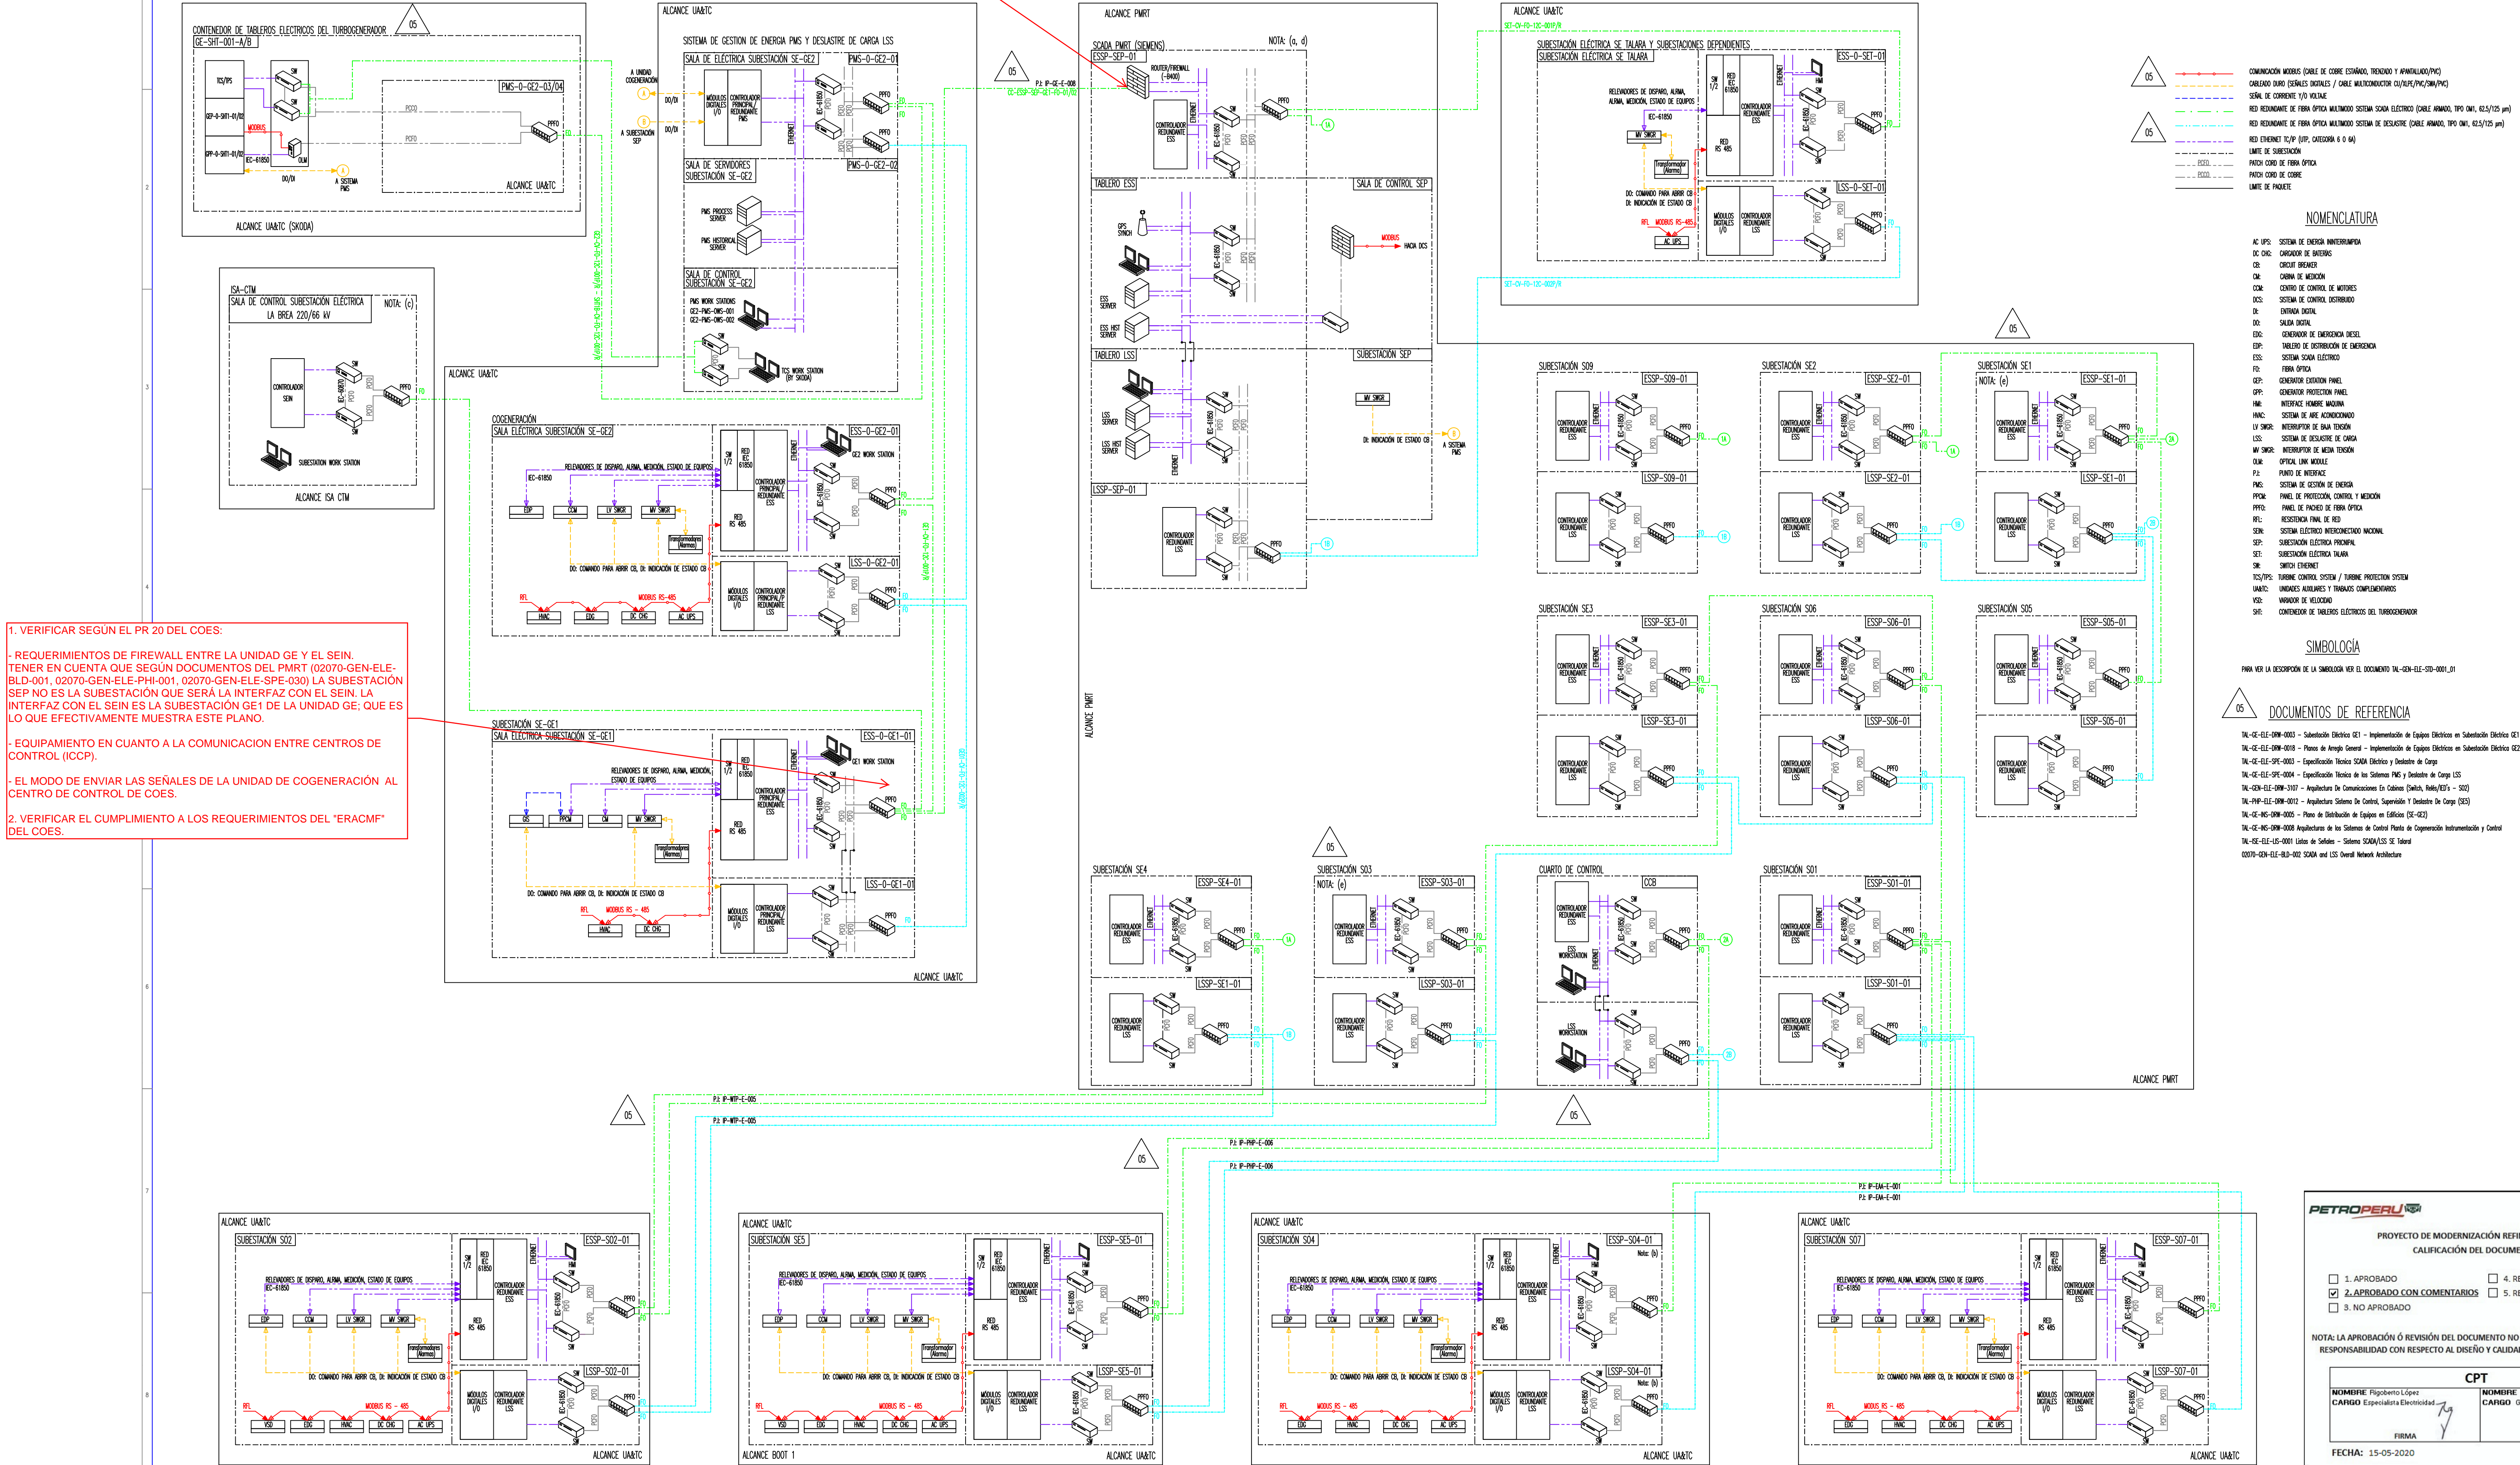
VERIFICAR/CONFIRMAR, SI CON LA IMPLEMENTACIÓN / CONFIGURACIÓN DE LOS "TÚNELES" DE COMUNICACIÓN DE SEÑALES DEL LSS A TRAVÉS DEL FIREWALL DEL CONTRATISTA P
- SE DARÁ CUMPLIMIENTO A LOS REQUERIMIENTOS AL "ERACMF" DEL COES.
- SE MANTIENEN LAS FUNCIONALIDADES DE CIBERSEGURIDAD PARA EL CASO QUE EL EMPLEADOR TRANSFIRIASE EN CONCESION A UN EXTERNO LA OPERACIÓN DE LA UNIDAD GE
